Onderwerp: Bungehuis : Eindinspectie BWT di 10 juli om 13:00
Bijlagen: H 5318-14-NO-001.pdf; HC 5318-1-NO-001.pdf; 18-07-09 Memo inzake eindinspectie BWT.pdf

betreft:	Transformatie Bungehuis Amsterdam - brandveiligheid diverse punten.
datum:	9 juli 2018
referentie:	DdB/DdB//H 5318-14-NO-001
van:	
aan:	Projectteam

betreft:	Bungehuis en Spuistraat Amsterdam; beoordeling glazen balustrades
datum:	9 juli 2018
referentie:	MvdV/MvdV/JMa/HC 5318-1-NO-001
van:	[illegible]
aan:	[illegible]

Kenmerk: 18-07-09 Memo inzake punten eindinspectie BWT/brandweer
Betreft: Omgevingsvergunning brandveilig gebruik (nr 3471835) inzake Soho House Amsterdam

Opdr. Aedes Real Estate	Schr. 1:20 Form. A1 Dat. 10-01-17 Gez. PSC Gem. 13-07-17 A	Werk SA210	Blad W-70
Onderw. Dak doorsnede

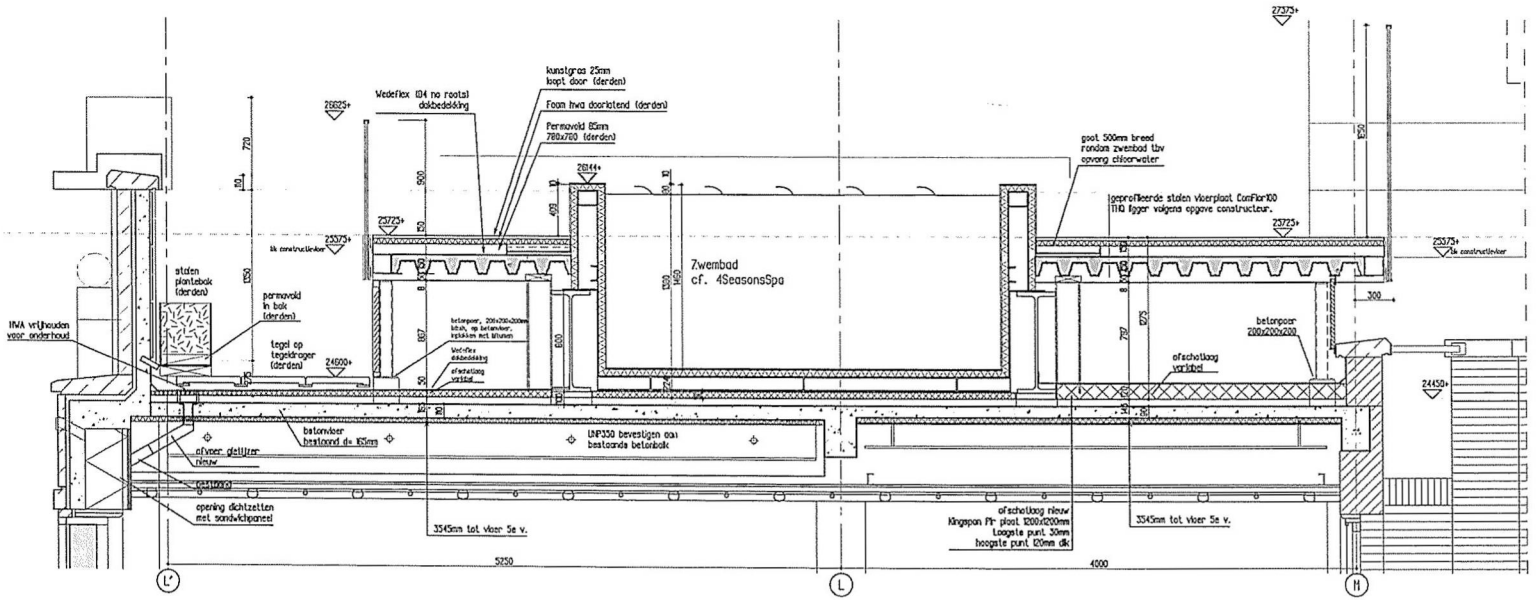
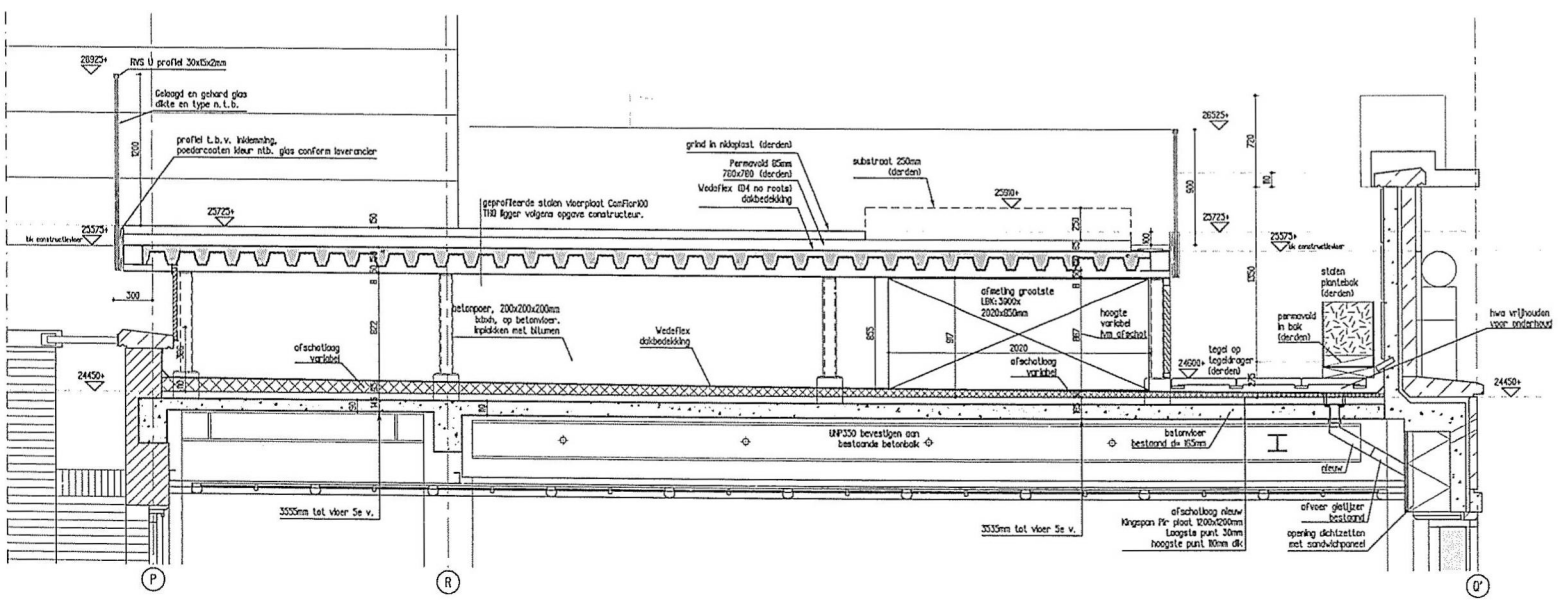
Onderdeel van het dak zijn zogenaamde permavoid kratten ten behoeve van de opvang van regenwater. Op verzoek van de opdrachtgever wordt kort ingegaan op de brandveiligheid daarvan.

Het Bouwbesluit stelt geen eisen aan de vuurbelasting op daken. Wel worden eisen gesteld aan de zogenaamde "brandgevaaarlijkheid" van een dak. Deze mag niet brandgevaarlijk zijn bepaald volgens NEN 6063. Doel van dit voorschrift is te voorkomen dat, in geval van brand op belendende percelen, de brand zich middels vliegvuur uitbreidt.
Aan beloopbare constructies in de buitenlucht wordt tevens de eis tot een minimale brandklasse gesteld, in dit geval tenminste klasse D_{fl}.
In onderhavige situatie zijn de permavoid kratten afgedekt door hardhout en betontegels waarvoor verwacht kan worden dat aan de gestelde eisen wordt voldaan.

- Brandbaarheid permavoid kratten dakterras: De brandweer vroeg om nadere informatie over de vuurbelasting van de toegepaste permavoid kratten onder de finale vloerafwerking (betontegels of hardhouten planken). Het permavoid systeem wordt in het kader van duurzaamheid toegepast om regenwater te kunnen bufferen en voor de dakbeplanting. We hebben Peutz gevraagd om de brandwerendheid van deze kratten nader te beoordelen. Zie bijgaande memo van Peutz (bijlage 2).

- In geval van brand op het dak zijn er voor evacués in twee richtingen vluchtwegen beschikbaar. Men zal niet langs de brand hoeven te vluchten.
- In geval van brand in het gebouw wordt overgegaan tot totaalontruiming, incl. de daktuin. Het gebouw zal in korte tijd ontruimd zijn.
- Het trappenhuis op as R0 geldt als primaire aanvalsroute voor de brandweer en is voorzien van een droge blusleiding. Vanuit dit trappenhuis is het dak rechtstreeks bereikbaar.
- De scheiding tussen het dak en de onderliggende verdieping bestaat uit beton. Het risico op branduitbreiding naar de onder gelegen verdieping is derhalve gering.

Figuur 2 - te beoordelen oplossing

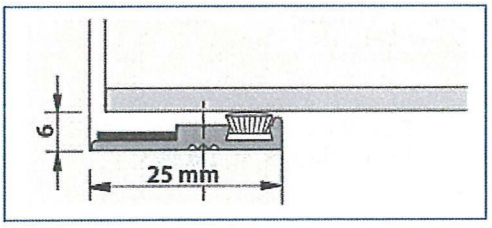
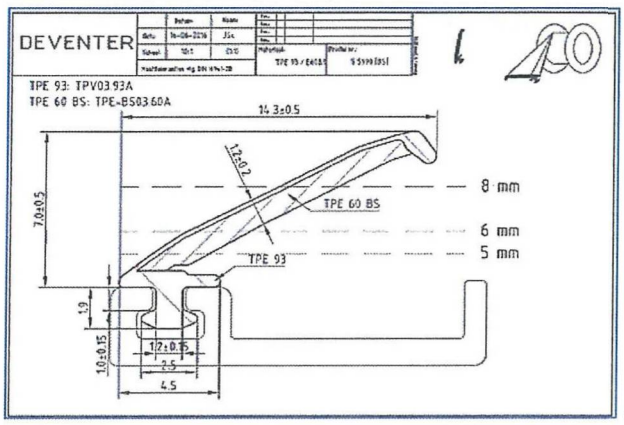
De wijziging in de tochtafdichting is als volgt. Er is getest met een polypropyleen borstel, zie Figuur 1. Dit wenst u te vervangen door een DEVENTER TPE afdichtingsrubber, zie Figuur 2.

Er zijn verschillende varianten van afdichtingen van dit type materiaal getest. Hiervan is in het verleden een samenvatting gemaakt, zie de rapportage 2015-Efectis-B0071. Het betreft hier Deventer profielen S715 *BS*, waarover is geconcludeerd dat deze gedurende 60 minuten adequaat hebben gefunctioneerd. Op grond hiervan is de huidige toepassing geaccordeerd.

- het bij verhitting expanderende materiaal wordt vervangen door MARVON Tecnoflame met dezelfde afmetingen als getest, t.w. 10 x 2 mm, en/of
- de tochtafdichting wordt vervangen door een DEVENTER TPE afdichtingsrubber zoals weergegeven in Figuur 2.
